Communes de Daillens et Oulens-sous-Echallens
PLAN D'AFFECTATION CANTONAL VALANT PERMIS DE CONSTRUIRE N° 368

Installation de stockage définitif de « La Vernette »

DECISION D'APPROBATION DU PLAN ET DECISION FINALE RELATIVE
A L'ETUDE DE L'IMPACT SUR L'ENVIRONNEMENT

Stockage définitif de types B, D et E

Figure 4 : coupe type – étanchéité basale, compartiments D et E, de [4]

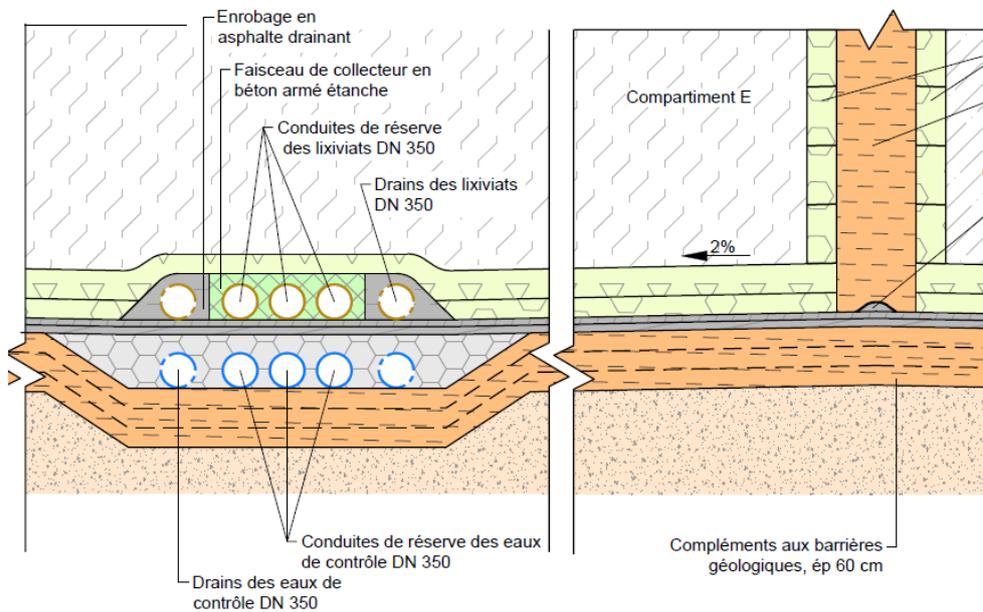
L'étanchéité de fond est décrite en détail au chapitre 3.2.2 du mémoire technique [8] et est représentée sur le plan « Coupes des flancs, du fond et de la paroi centrale de la décharge 1 :50 » [4] (voir figure 4 ci-dessous):

- Compléments aux barrières géologiques naturelles, épaisseur min. 0.6 m
- Drainage des eaux de contrôle, épaisseur 0.55 m
- Couche de support bitumineuse, épaisseur 8 cm
- Couche d'étanchéité bitumineuse, épaisseur 7 cm
- Chemise drainante (drainage des lixiviats), épaisseur 0.2 m
- Couche filtrante (drainage des lixiviats), épaisseur 0.3 m

La couche filtrante est composée de grave drainante ou de matériaux de recyclage correspondants ; respecte les critères de filtre selon la norme SNV 670-125 A ; est perméable ($k \geq 10^{-4}$ m/s) ; préserve les capacités de drainage à court et long termes de la chemise drainante sous-jacente (...). [8]

Figure 5 : coupe type – couverture définitive, compartiments D et E, de [1]

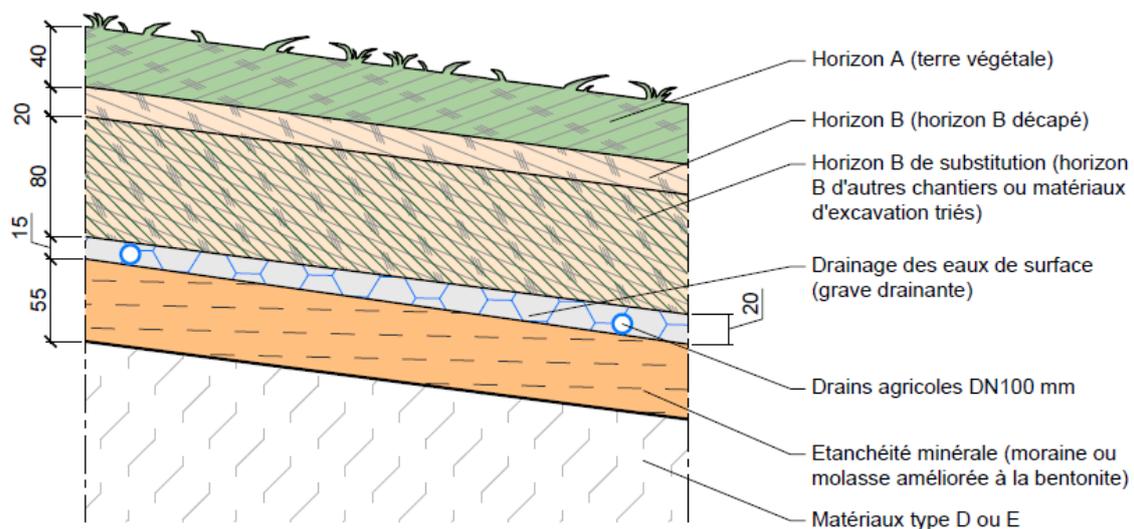
- *Mise en œuvre et compactée en trois couches (une de matériaux d'excavation propres, deux de matériaux de recyclage). [8]*
- Une étanchéité minérale (épaisseur min. 0.5 m) est composée de molasse ou de moraine excavée sur le site, homogénéisée, compactée et éventuellement améliorée à la bentonite ; très peu perméable ($k \leq 10^{-9}$ m/s) ; mise en œuvre en deux couches compactées séparément. Cette variante est représentée dans la Figure 5 ci-dessous

- Une étanchéité à nattes de bentonite (épaisseur min. 0.5 m) composée de deux couches de nattes de bentonite, noyées dans 0.5 m de moraine ou de molasse excavée sur le site ; très peu perméable ($k \leq 10^{-12}$ m/s). Les nattes doivent être tendues et posées en tuile, et la moraine fait uniquement office de protection mécanique. » [8]

De plus le projet prévoit un système de drainage du gaz. La norme SIA considère un tel dispositif comme optionnel (tableau 2 de la norme). Selon la qualité des

Figure 6 Exemple d'une étanchéité minérale superficielle (cotes en cm)

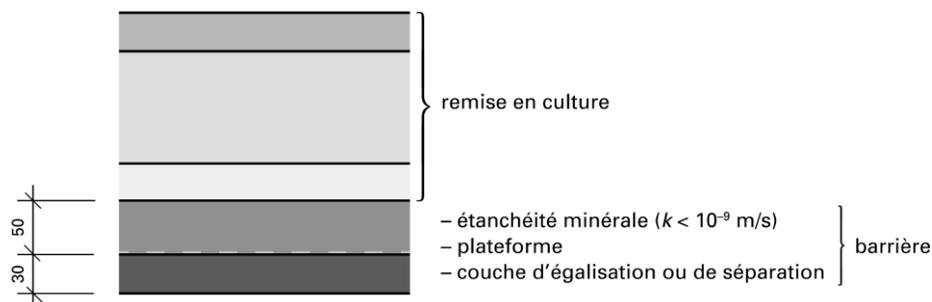
L'épaisseur de l'étanchéité minérale est conforme au chapitre 9.1.4.5 et à la figure 6 de la norme SIA 203. La perméabilité prévue pour l'étanchéité minérale est également conforme. Le projet ne prévoit cependant pas de couche d'égalisation ou de séparation entre les déchets (épaisseur requise 30 cm).
